SPEPAA : DAU complété du 16 décembre 2025

Observations de l'ARS au 04/05/2026

LISTE DE QUESTIONS SUITE A L'ENVOI DU 03/03/2026

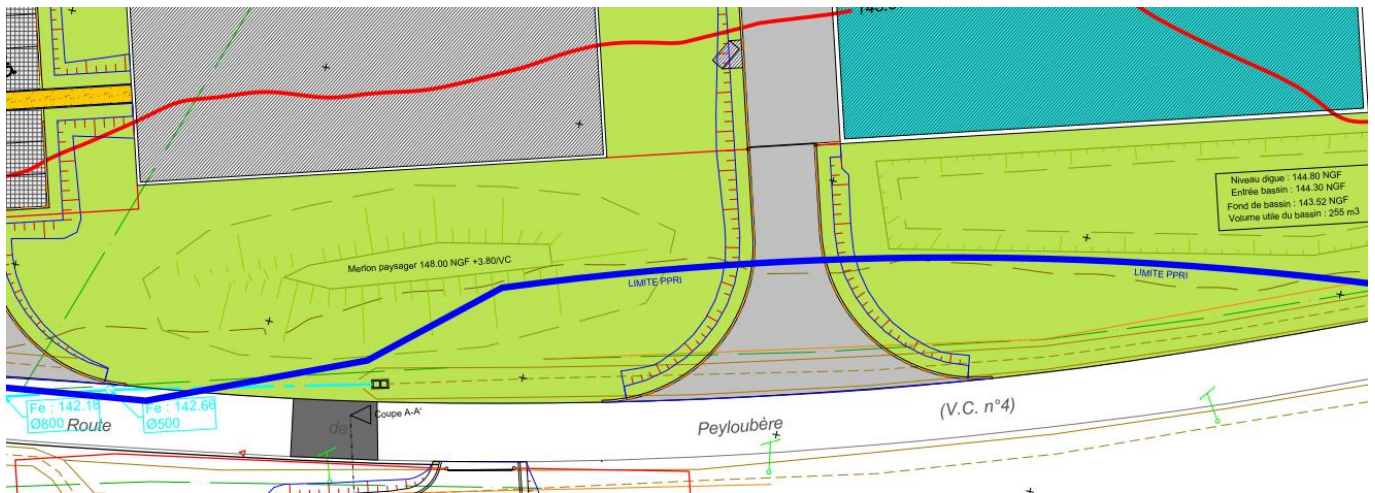
Page 28 : 2 bassins de collecte d'eau sont visibles sur la Figure 1. Le bassin Nord avait été défini dans le DAU initial pour récolter les eaux du site de l'UPEP, le bassin Sud pour récolter les eaux pluviales de la centrale solaire au sol. Ce dernier bassin n'étant pas une installation nécessaire au fonctionnement de l'UPEP, il avait été demandé de le sortir du PPI. → Modifier la figure 1 en ce sens ou justifier l'utilisation (origine de l'eau et points de rejet) et la capacité de chacun des 2 bassins.

Voir dernier plan d'implantation OTV dans DAU mis à jour, il était prévu dès le début un unique bassin récupérant les eaux pluviales. À la suite de la demande des services de l'Etat, ce dernier est situé à l'intérieur du PPI est a pour objectif de récupérer les eaux uniquement du PPI.

Pour information, il était dessiné un merlon paysager sur le plan voirie SPIE Batignolles Malet mais qui n'est pas retenu d'où la confusion mais ce n'était pas un bassin de rétention.

Plan de principe pour les réservoirs de Garros et Beaulieu.

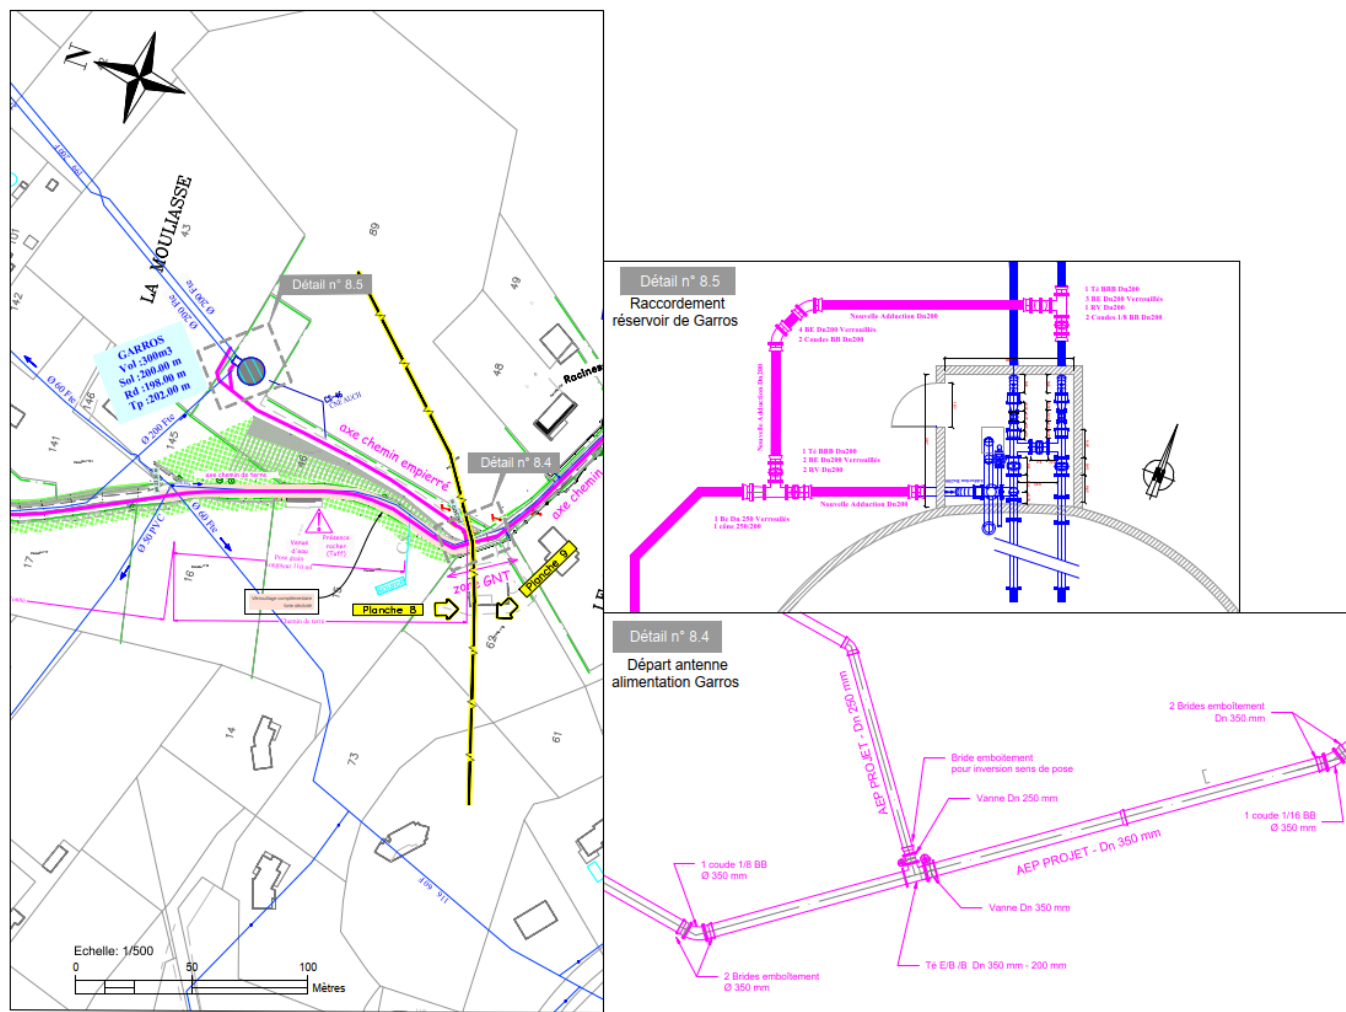
Page 30 - Carte 1 : Le nouveau tracé des canalisations ne fait pas apparaître l'/les antenne(s) qui doivent alimenter les réservoirs du Garros et de Beaulieu à partir du réservoir du SPEPAA. Ces alimentations sont toutefois précisées dans le programme des travaux page 40. → La Carte 1 est à mettre en cohérence avec le programme des travaux prévus pour les alimentations de ces deux réservoirs.

Une antenne a été rajoutée au niveau du réservoir de Garros pour son alimentation (voir plan ci-après) et sert également à l'alimentation du réservoir de Beaulieu. Ce dernier est alimenté par la conduite existante (en bleu au pied du réservoir de Garros). Un raccordement à la conduite existante est prévu dans le marché « canalisations » et présenté ci-dessous sur le plan en violet.

Cette antenne étant courte, elle n'est pas visible sur les plans d'ensemble.

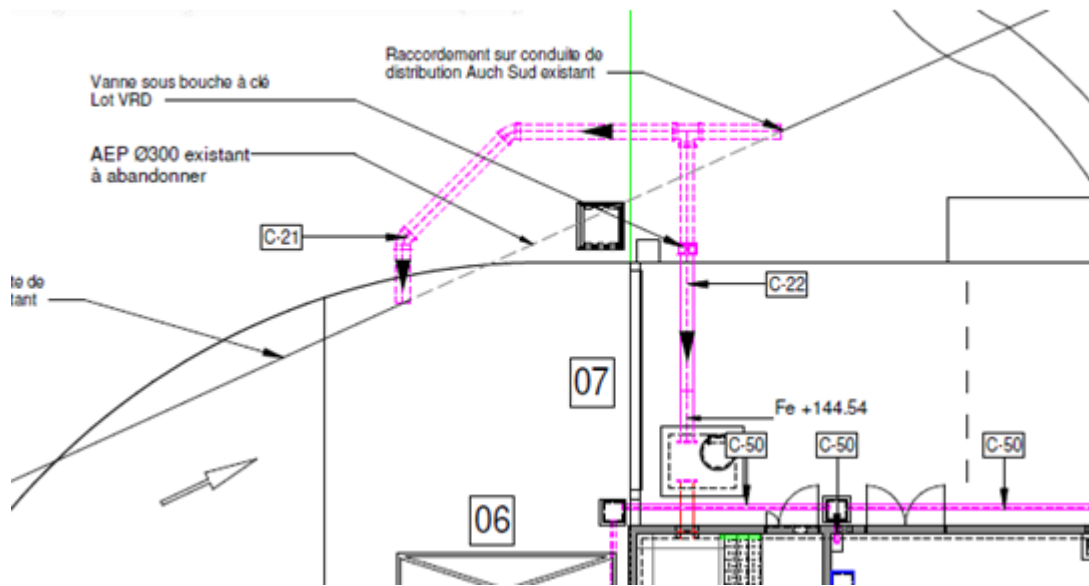
Page 112 : Il est indiqué comme destination des eaux de vidange dans le tableau 21 : « réseau de rejets ». → Plusieurs réseaux de rejet existants, préciser de quel réseau il s'agit.

Les eaux de vidange sont envoyées vers le rejet. L'UPEP est prévu avec un réseau de rejet unique vers le Gers.

Ci-dessous plan des nouvelles canalisations au stade DCE autour du réservoir de Lescat ainsi que synoptique entrée sortie du réservoir.

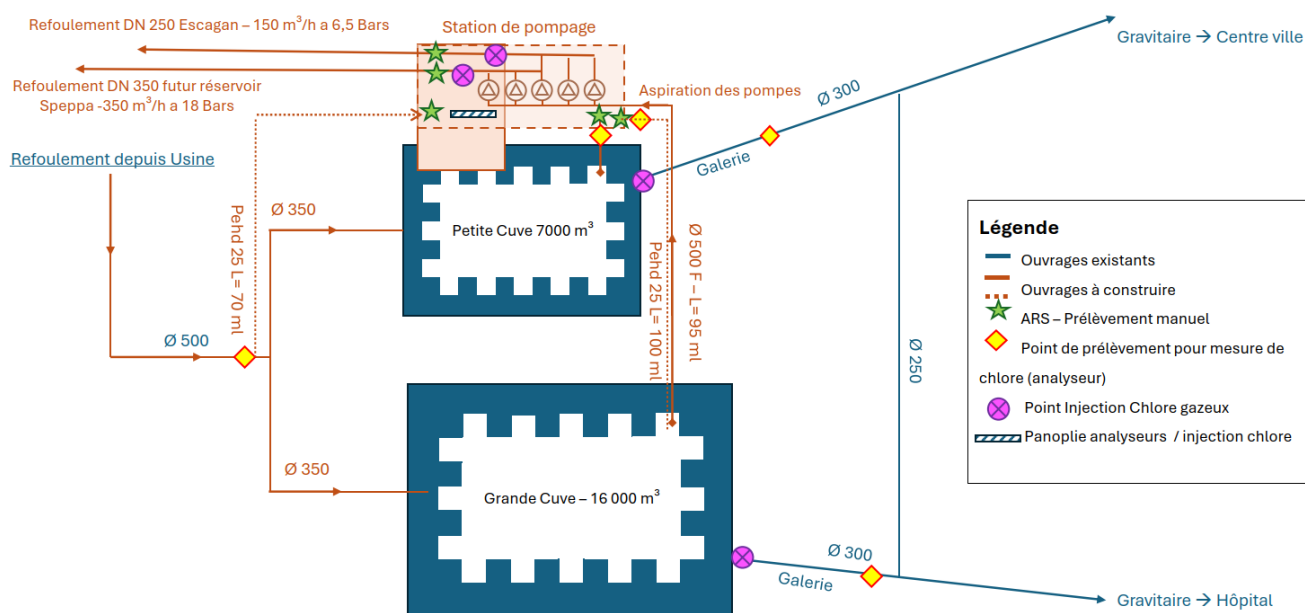
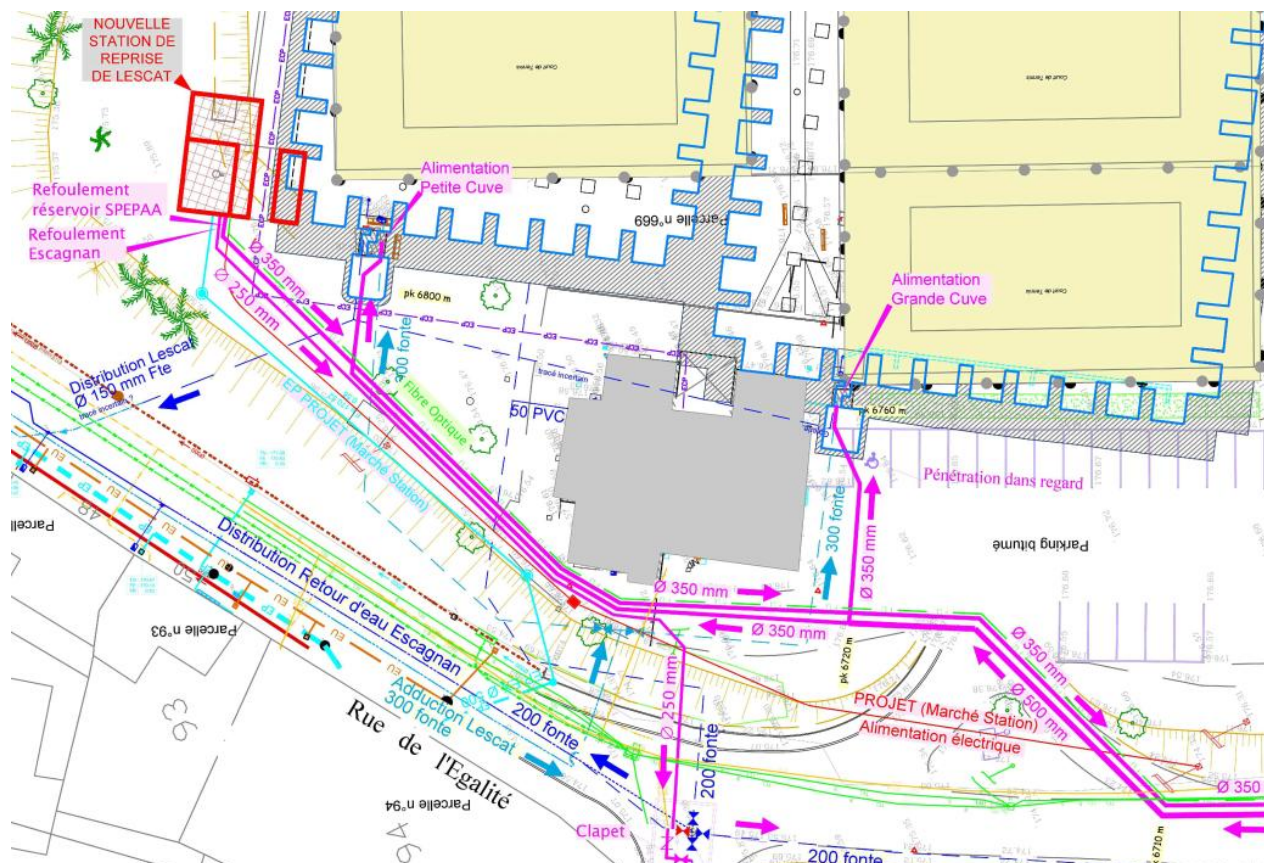
Il n'est pas prévu de by-pass du réservoir de Lescat puisque les deux cuves ne seront jamais vides en même temps. De plus, le pompage de l'usine ne permet pas l'alimentation jusqu'au réservoir du SPEPAA en direct d'où la présence de la nouvelle station de pompage de Lescat.

Plan de principe pour les réservoirs de Garros et Beaulieu

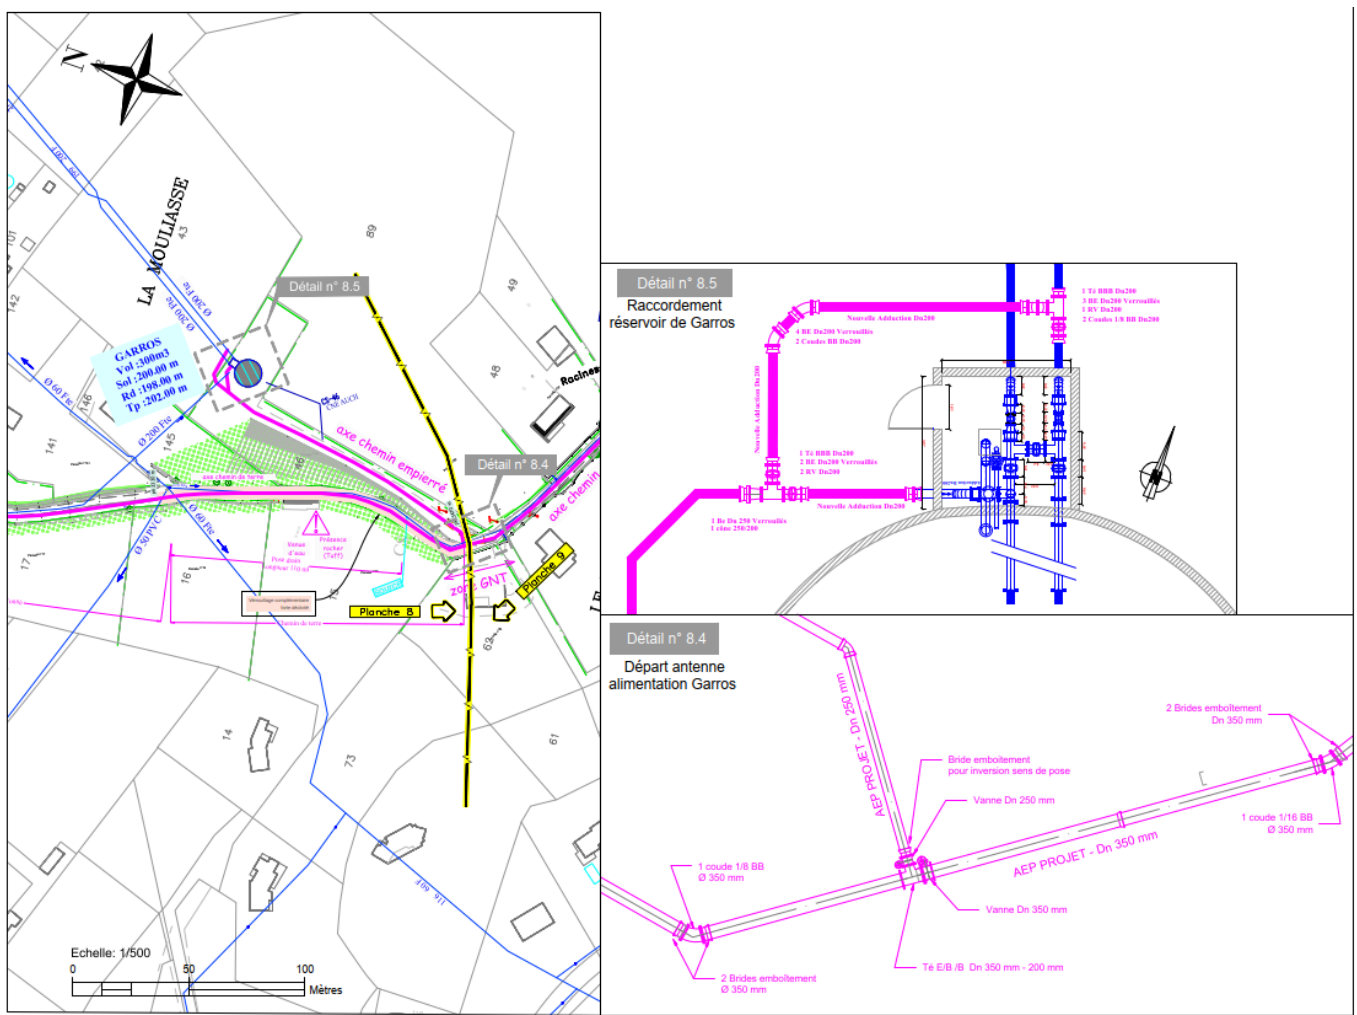
Page 9 Carte 3 : Comme sur la Page 30 Carte 1 du document 3- Document n°3.1 Pièces 1 à 11 du DAU, le plan du nouveau tracé ne fait pas apparaître les conduites qui desserviront les réservoirs de Beaulieu et Garros. → Conduite(s) à rajouter sur les plans.

Une antenne a été rajoutée au niveau du réservoir de Garros pour son alimentation (voir plan ci-après) et sert également à l'alimentation du réservoir de Beaulieu. Ce dernier est alimenté par la conduite existante (en bleu au pied du réservoir de Garros). Un raccordement à la conduite existante est prévu dans le marché « canalisations » et présenté ci-dessous sur le plan en violet.

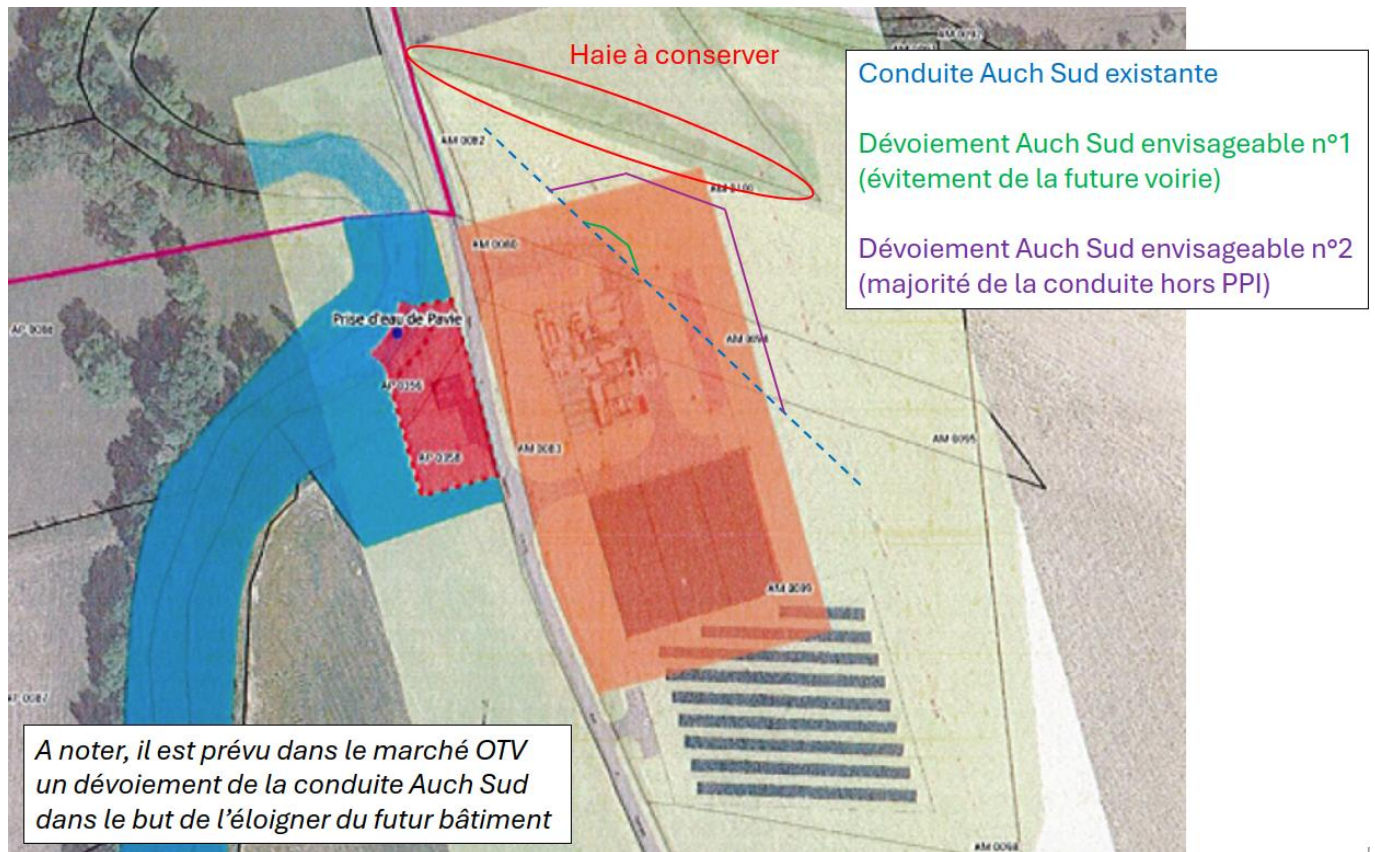
Page 121 point II. 1. 2. Liaisons SPEPAA – Syndicat Auch-Sud : Voir observations ci-dessus sur la page 90. De plus, un schéma prévisionnel des conduites de sécurisation sera à insérer dans le DAU.

Pour chacun des secours, un té et une vanne seront ajoutés sur le même principe que le plan ci-dessous.

Ci-dessous, un exemple du fonctionnement envisagé. Ce plan ne représente pas la version finale (implantation conduite, équipements utilisés, ...) mais seulement le principe choisi.
